CONCOURS D'IDÉES POUR L'AMÉNAGEMENT DE LA PLACE SAINT-FRANÇOIS A LAUSANNE

Rapport du jury (extraits)

3e prix : projet « Spiral », MM. Charles-François Thévenaz et Pierre Prod'hom, architectes SIA-EPUL. Collaborateur : Ljubomir Milosavljevic, architecte SIA, diplômé FAUB. Ingénieurs-collaborateurs : Bonnard & Gardel, ingénieurs-conseils S.A., Lausanne

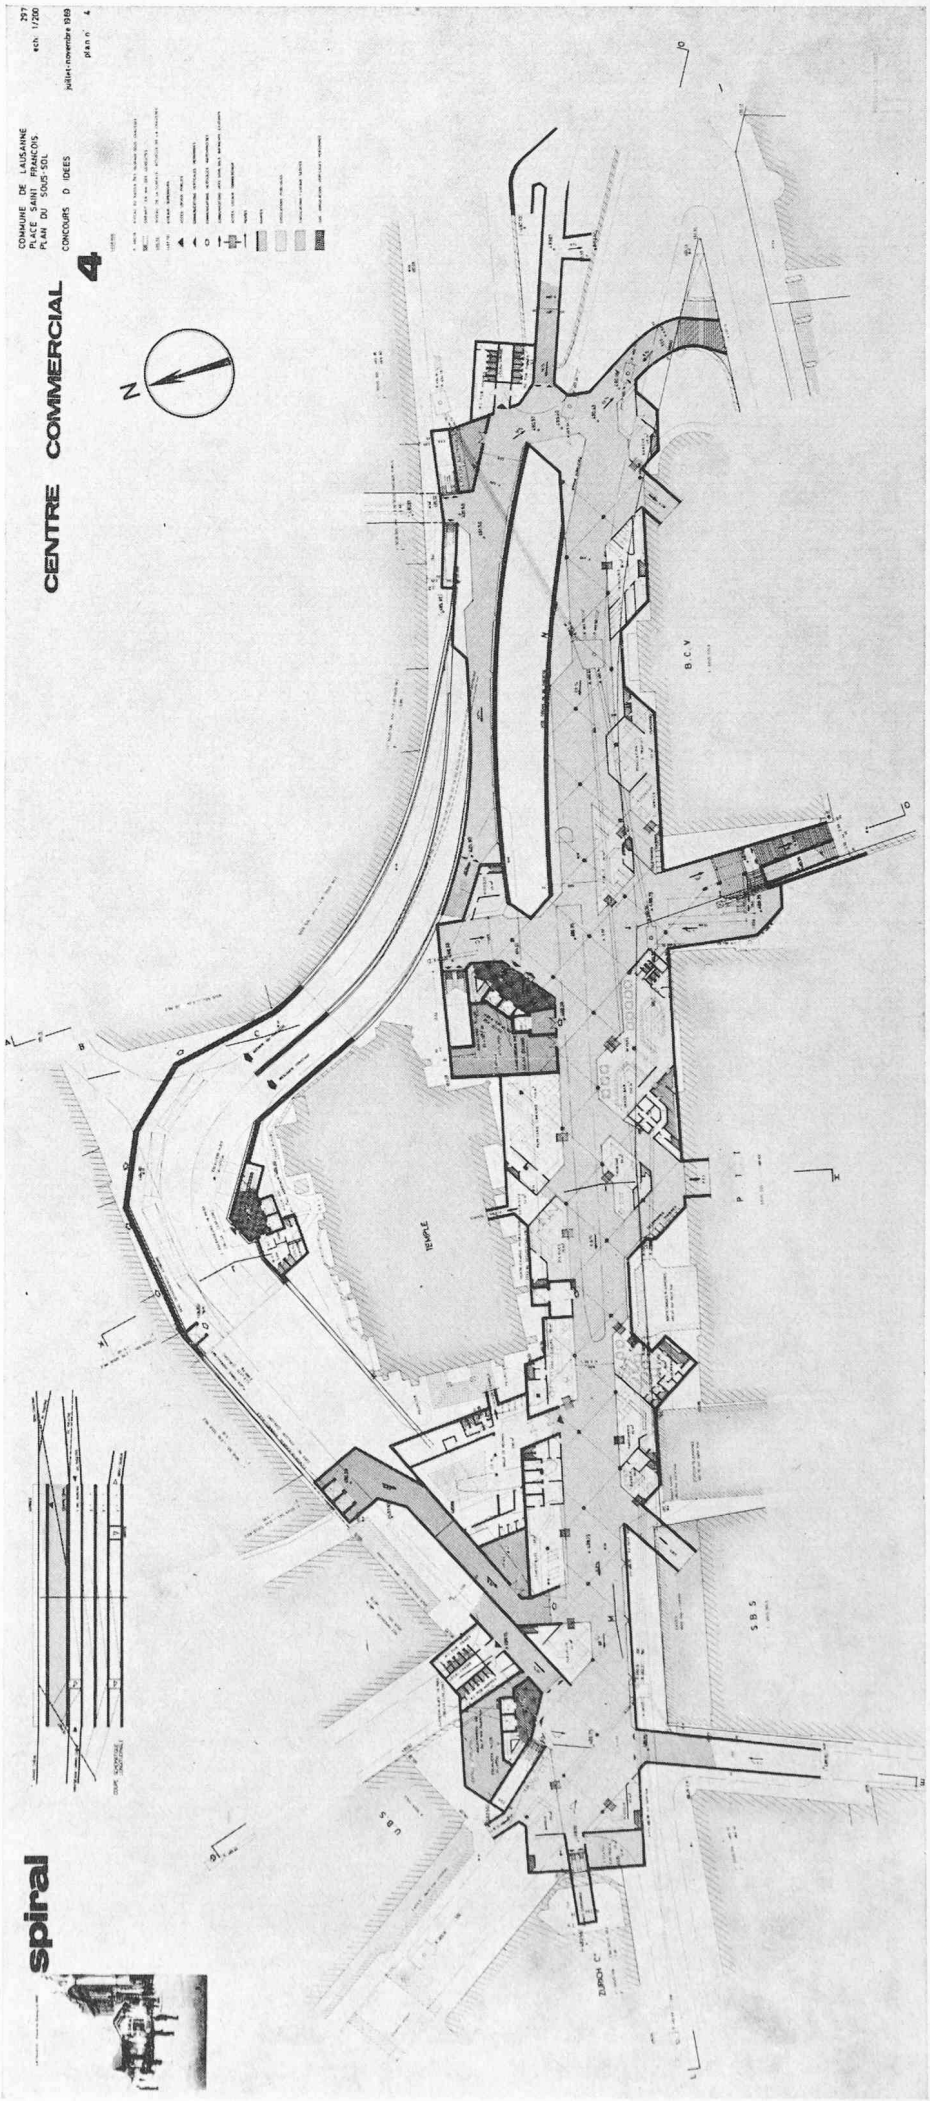
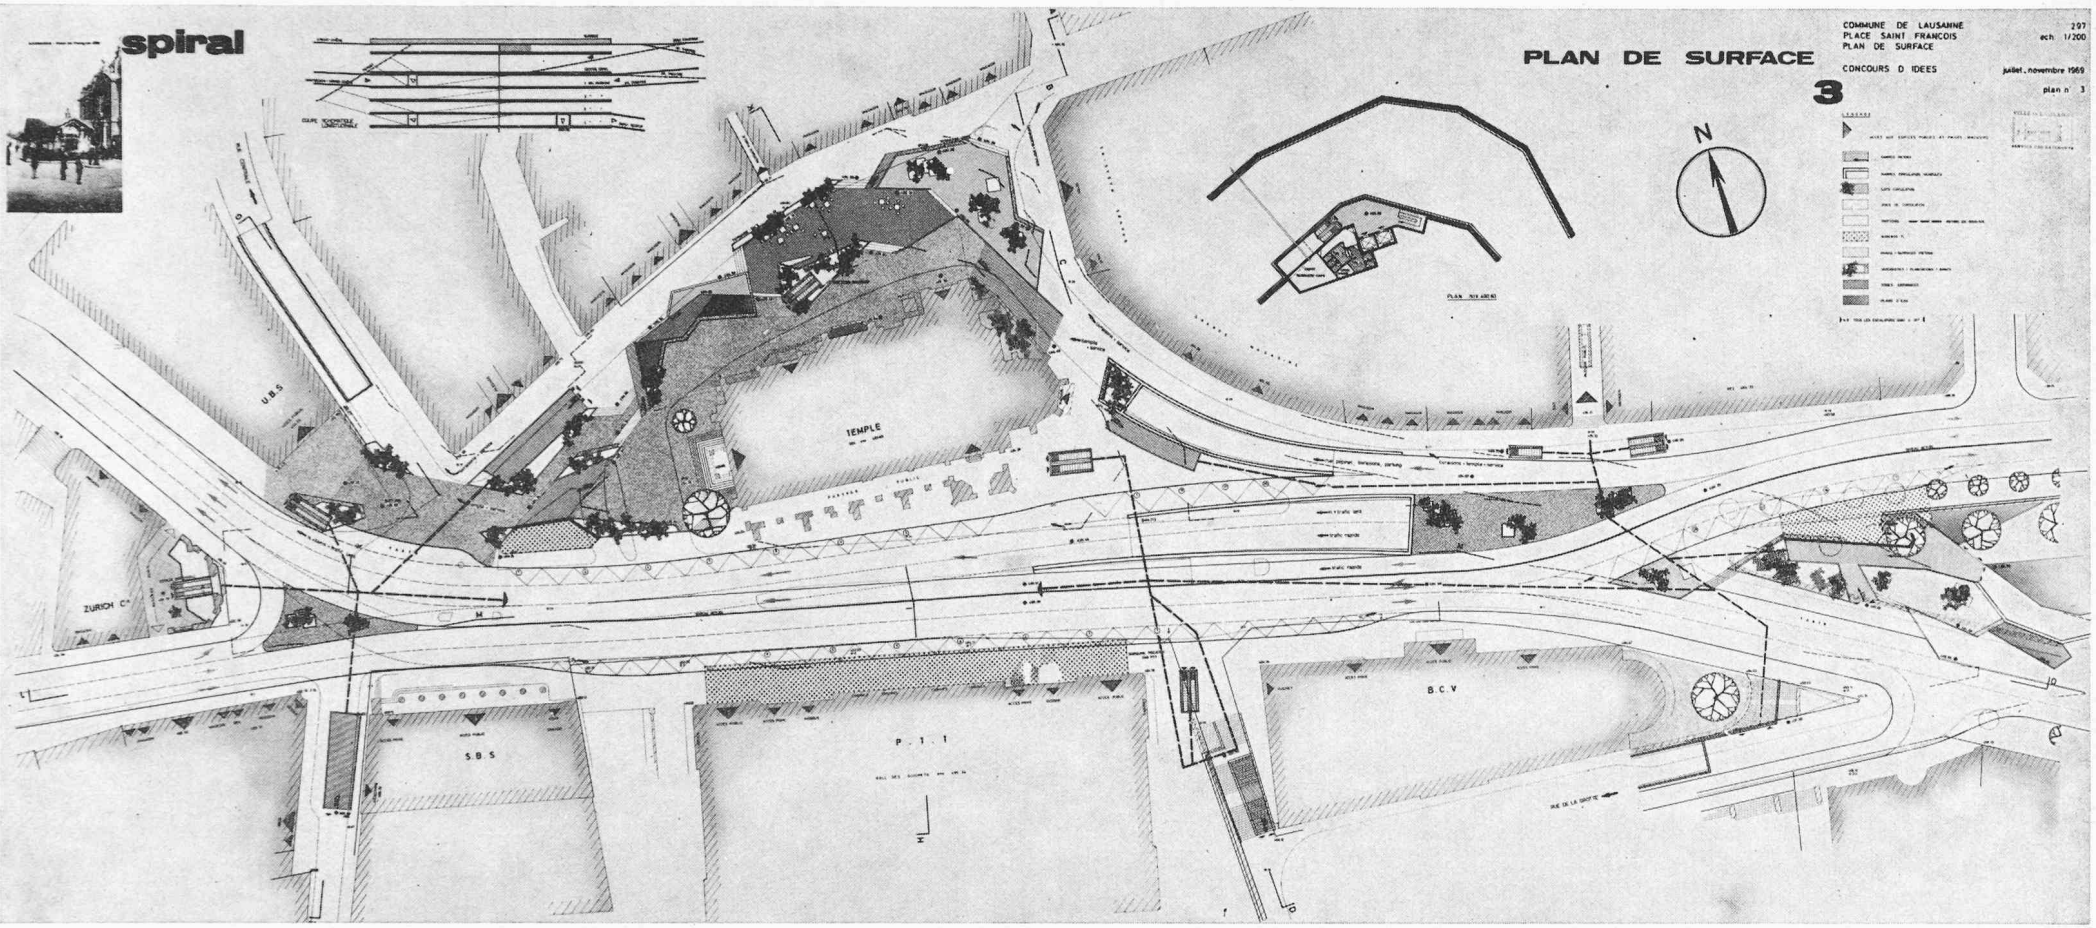
La solution générale pour les piétons manque de clarté et présente certains inconvénients : calibrage faible, parcours forcés.
Le quai nord des TL en une seule file à faible débit provoque des conflits entre plusieurs lignes. Les distances entre les stations des trolleybus sont estimées trop grandes.
La trémie à l'est constitue une gêne pour les piétons dans la galerie.
La solution pour les véhicules privés est très complète et soignée : maintien de toutes les liaisons, dispositif pour les livraisons et accès au parking.
Le jury constate un effort considérable pour satisfaire les exigences du programme.
L'aménagement général de surface est suffisant mais faible dans certains détails, notamment dans la zone est de la place, encombrée de trémies, de même que dans sa proposition de jeux de terrasses au nord de l'église, intéressante dans ses principes, mais étrangère à l'environnement.
La galerie souterraine pour les piétons offre une ambiance agréable mais manque d'animation dans sa partie est. Sa surface générale est excessive.

L'ensemble du projet, d'un coût élevé, ne peut se réaliser qu'en une opération.

4e prix : projet « Aloa », M. François Gross, architecte EPUL, Lausanne

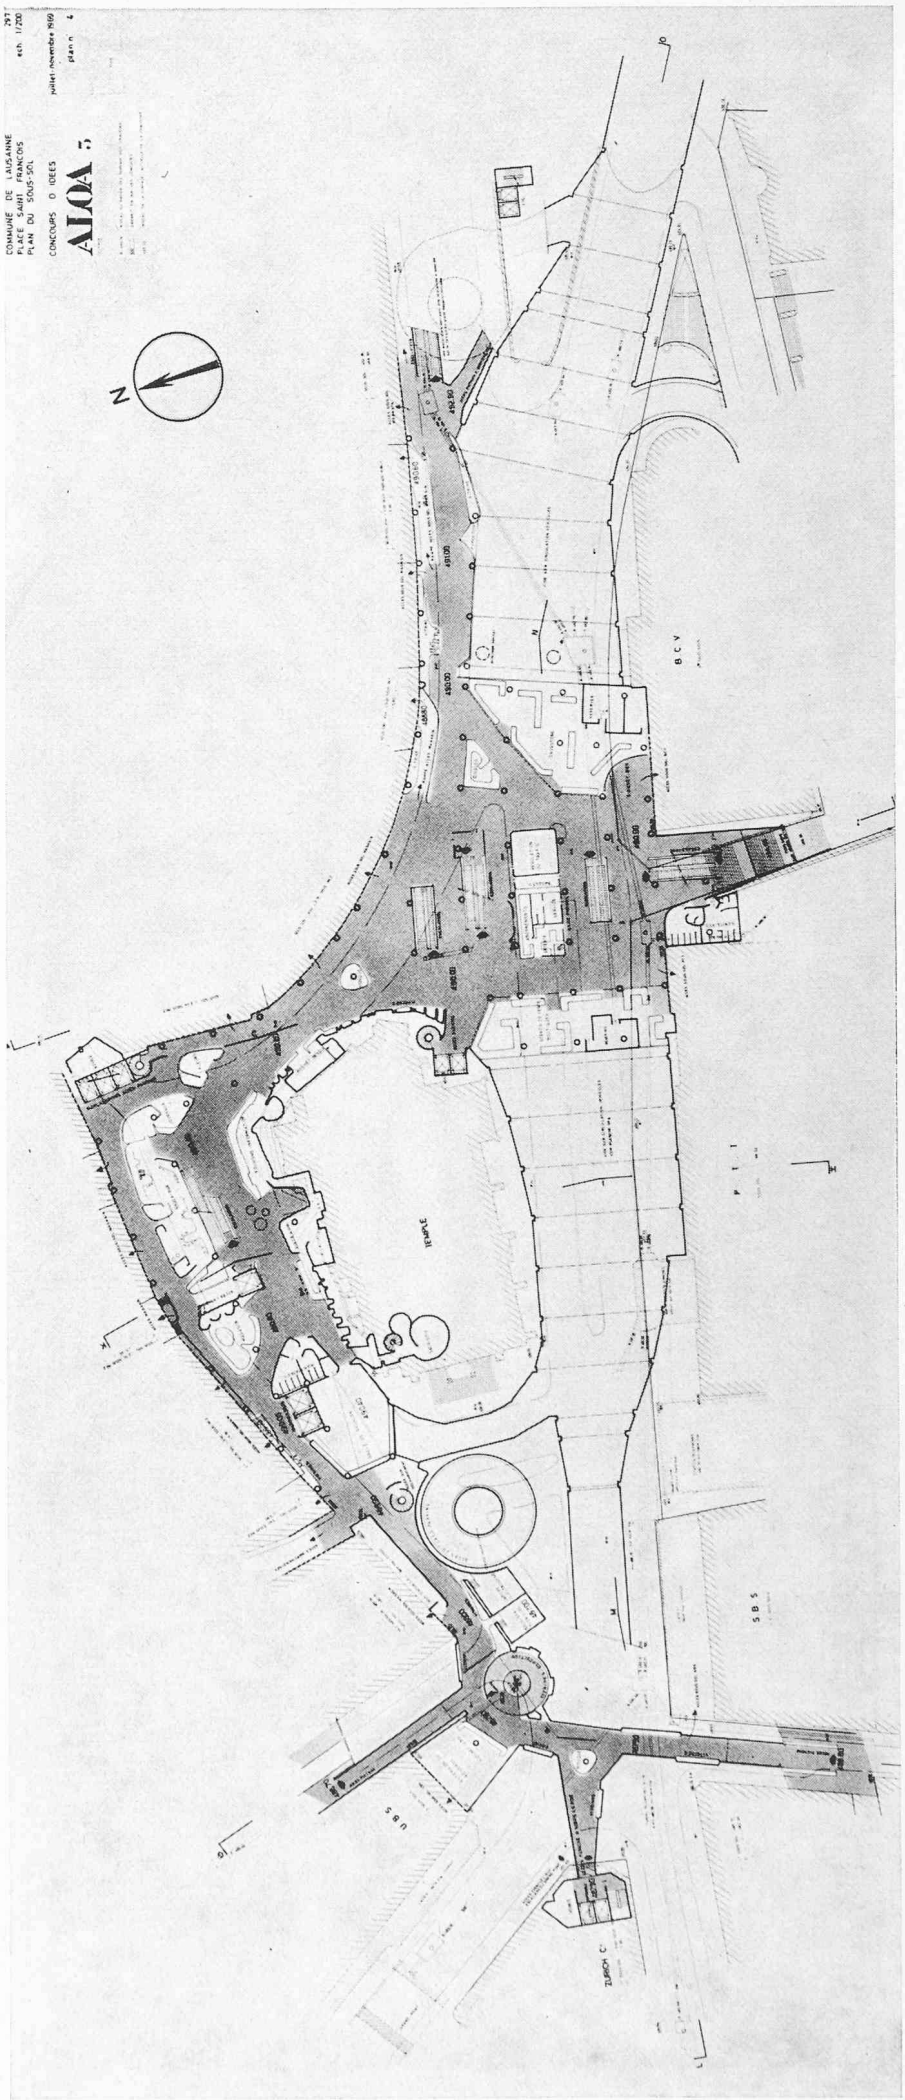
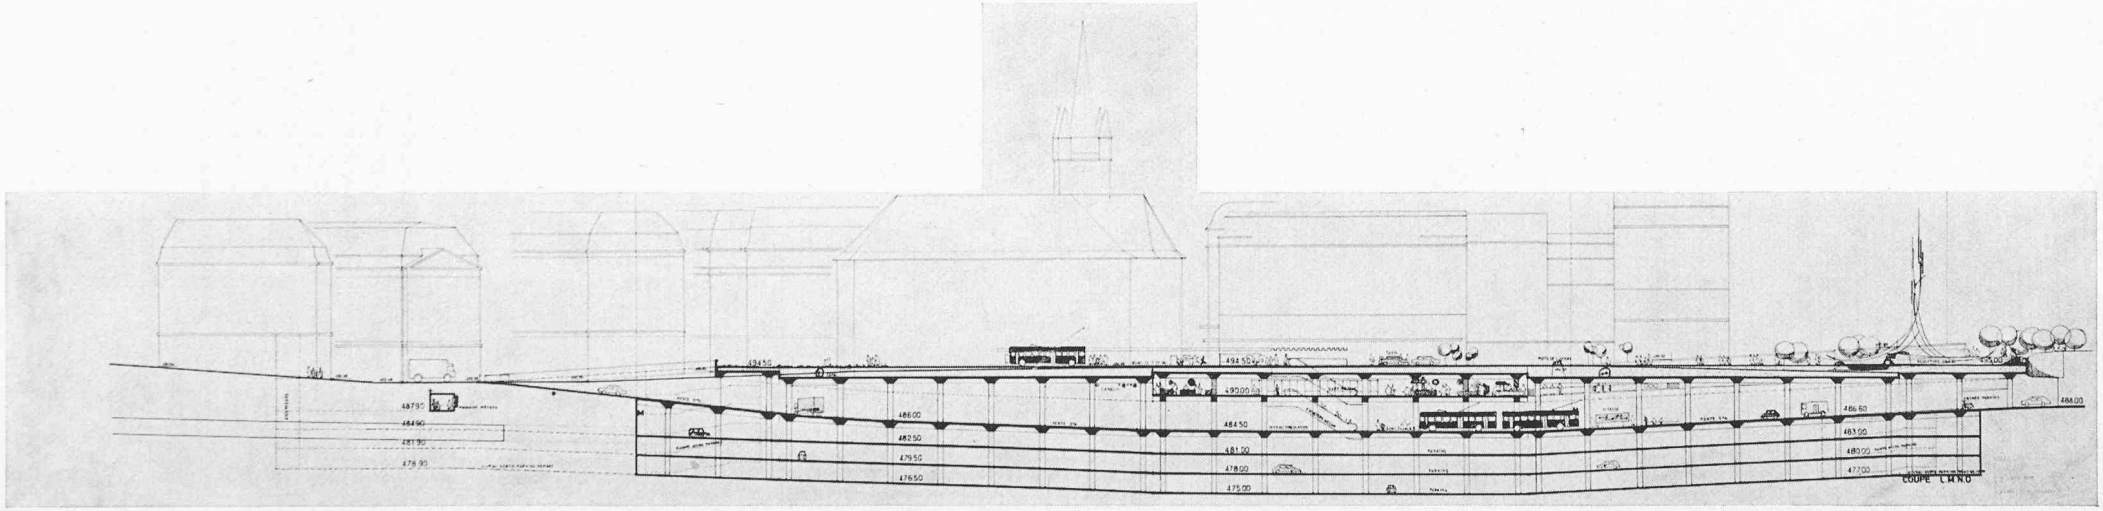
La disposition marginale du parcours des piétons à l'ouest et au nord et sa dimension ne constituent pas une solution valable.
Le parking n'est accessible que de l'est.
Les propositions pour les aménagements réservés aux véhicules privés et aux transports publics sont très appréciables. Le niveau intermédiaire ouvert aux piétons représente une proposition intéressante.
L'accès au parking devant l'église hypothèque tout l'aménagement du parvis pour les piétons.
L'idée générale des aménagements de la place tant au nord qu'à l'est est bonne, mais tels que proposés, ces aménagements ne s'apparentent pas à l'environnement dans leurs expressions architecturales.
En ce qui concerne le raccord prévu avec la promenade de Derrière-Bourg, les moyens envisagés ne sont pas à la hauteur de l'idée. Il en est de même pour l'architecture du niveau inférieur destiné aux piétons.
Il n'y a pas de continuité spatiale entre les niveaux inférieurs et supérieurs, qui manquent de contacts optiques et fonctionnels.

La réalisation du projet serait très coûteuse et nécessiterait de surcroît l'exécution en une seule étape.
La partie enterrée au nord pourrait être exécutée indépendamment.

Achat : Projet « Courage », MM. Erhard Keller, architecte-technicien ETS, René Lyon, architecte EPFL, Raymond Dezès, ingénieur, Peter Rasser, architecte-technicien ETS, Robert Obrist, architecte-technicien ETS, Orjan Sviden, architecte EPFZ, Peter Suter, ingénieur de trafic, Lausanne

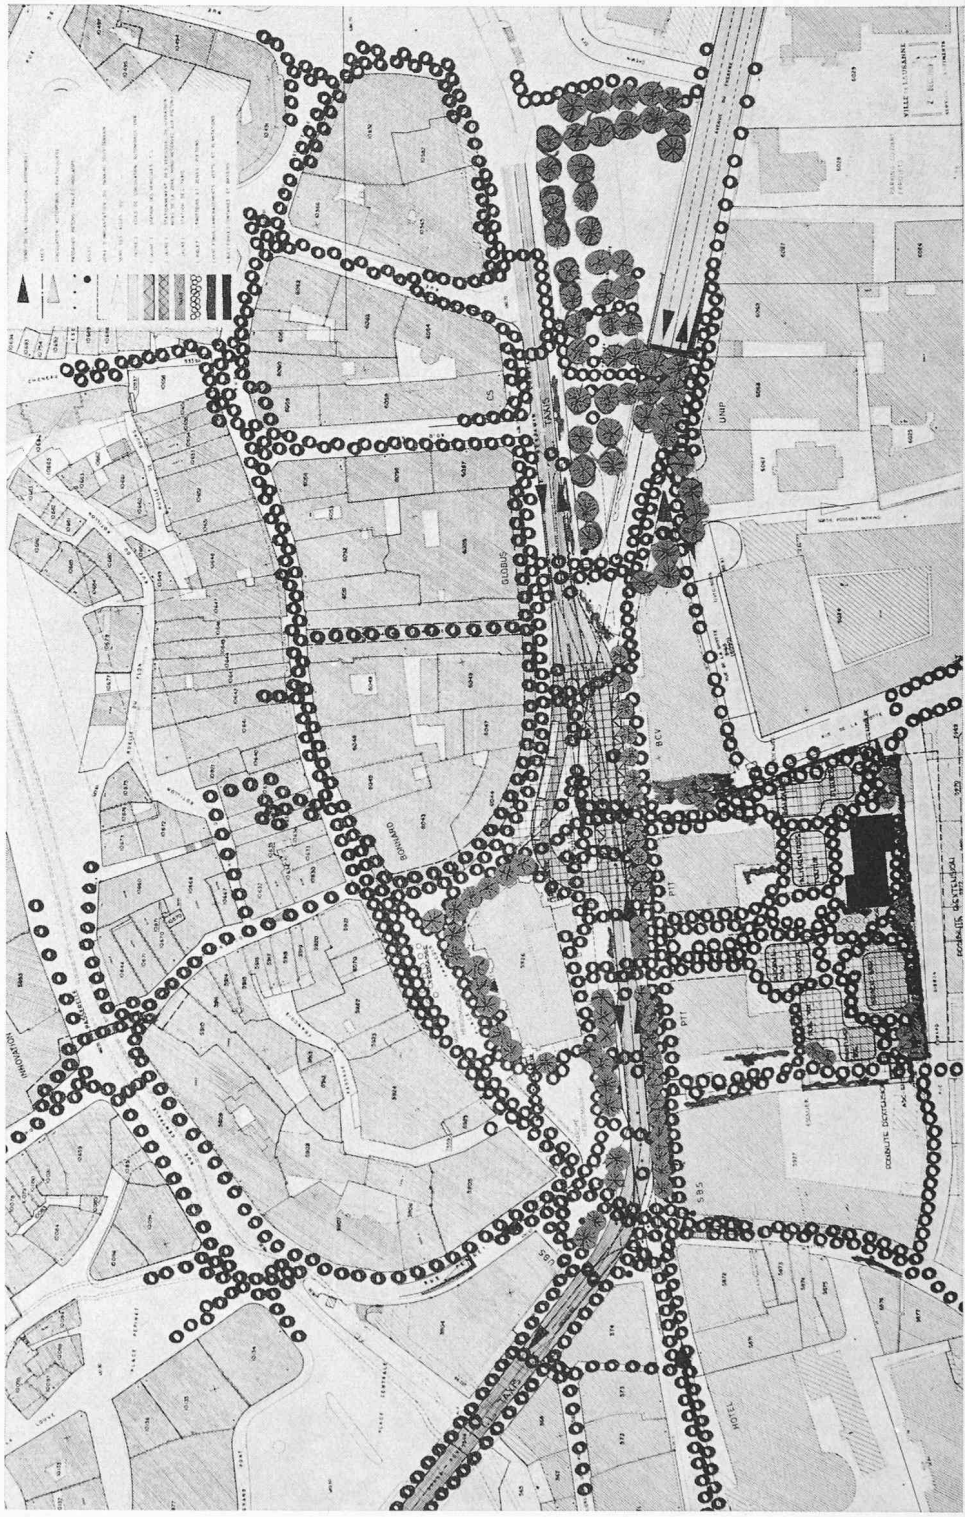
Le choix du parti qui consiste à ne conserver sur la place que les piétons et leurs prolongements directs, les transports en commun et les taxis, est d'une conception intéressante du point de vue urbanistique. Aucun aménagement dénivelé ne perturbe la place.
L'idée complémentaire de la dédoubler par une terrasse au sud, à travers la Poste, est intéressante.
L'appréciation économique des aménagements proposés n'est pas comparable aux autres projets, vu l'annexion d'une parcelle hors de la place.
